PROGETTO DEFINITIVO PER LA REALIZZAZIONE DI UN PARCO AGRI-VOLTAICO  
A TERRA "STIGLIANO" DELLA POTENZA NOMINALE DI 20 MW  
LOCALITA' "STANZALAURO" NEL COMUNE DI STIGLIANO (MT)

NOTE INTEGRATIVE

La presente nota Geologica integrativa è redatta a seguito della richiesta dell’Ufficio Geologico della Regione Basilicata protocollata al Registro Ufficiale della Giunta n° 0129236.U.13-06-2023.

- Fusi granulometrici di terreni suscettibili di liquefazione

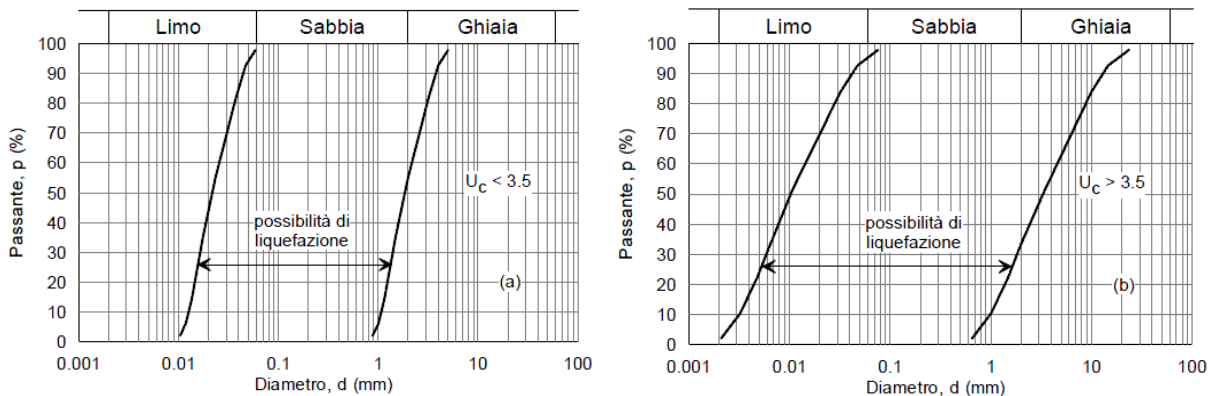
*Lo studio di microzonazione dovrà essere completato dalle valutazioni in merito alla possibile evenienza di fenomeni di liquefazione.*

- distribuzione granulometrica esterna alle zone indicate nella Figura (a) nel caso di terreni con coefficiente di uniformità  $U_c < 3,5$  ed in Figura (b) nel caso di terreni con coefficiente di uniformità  $U_c > 3,5$ .

**Nell'area in esame, si esclude la presenza di falda almeno nei primi 20 metri di profondità sia per l'assetto idrogeologico dei luoghi che per l'assenza, nell'ambito idrogeologico significativo, di emergenze idriche e di pozzi.**

Inoltre le fondazioni delle strutture fotovoltaiche sono superficiali ovvero sono del tipo palo infisso a pressione nel primo metro e mezzo di profondità.
